Blue Print

ADN12352, ADR162314

Nissan Qashqai 2013 > (J11) modelo, X-Trail 2014 > (T32)

Filtro de combustível

Fig. 1 ADN12352

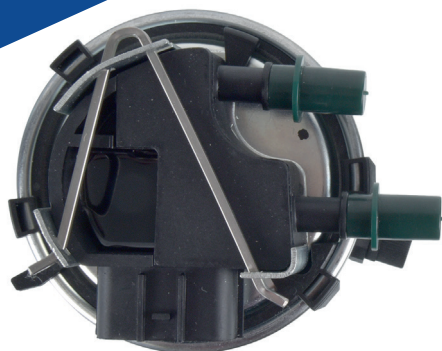
Água presente no combustível, a luz do painel do veículo acende após a substituição do filtro de combustível.

Foi instalado o filtro incorreto no veículo durante a manutenção. Isto deve-se a uma alteração na especificação do aquecedor de combustível / sensor de água instalado no filtro. Isto afeta os modelos Qashqai fabricados a partir de agosto de 2014 e os modelos X-Trail fabricados a partir de dezembro de 2014.

O filtro de combustível correto para os modelos Qashqai construídos antes de agosto de 2014 e para os modelos X-Trail construídos antes de dezembro de 2014, podem ser identificados através de um aquecedor de combustível / sensor de água embutido no filtro de cor preta (Fig. 1).
